Informe Consolidado de Solicitud de Aclaraciones, Rectificaciones y/o Ampliaciones a la Declaración de Impacto Ambiental del Proyecto "Nueva Esperanza de Nos"

Nombre del Titular :Inmobiliaria Concrecasa Dos Ltda
Nombre del Representante Legal :Javier Humberto Pavez Molinez
Nombre del Representante Legal : Nicolás Donoso Munita
Dirección : Av. Nueva Costanera 4229, Of. 305, Vitacura

El presente Informe Consolidado de Solicitud de Aclaraciones, Rectificaciones o Ampliaciones a la Declaración de Impacto Ambiental del proyecto "Nueva Esperanza de Nos", contiene las observaciones generadas en virtud de la revisión de la Adenda.

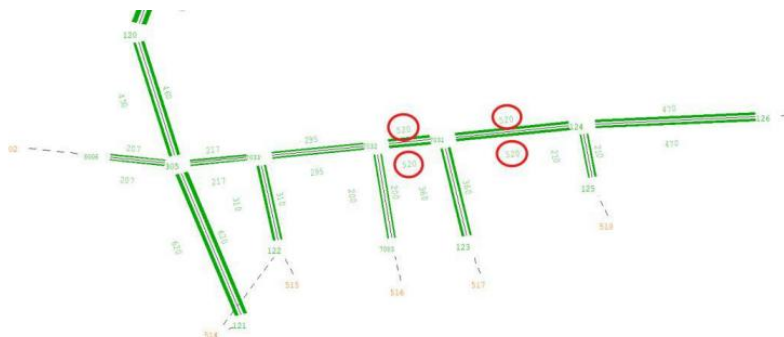
- 4.26 Se solicita al Titular aclarar el flujo inducido presentado en el cuadro 1.5 del Anexo 10 de la DIA, dado que difiere del oficio de categorización presentado como anexo y de los valores entregados en los cuadros N°1.1 y N°1.2 del anexo 10 de la DIA.
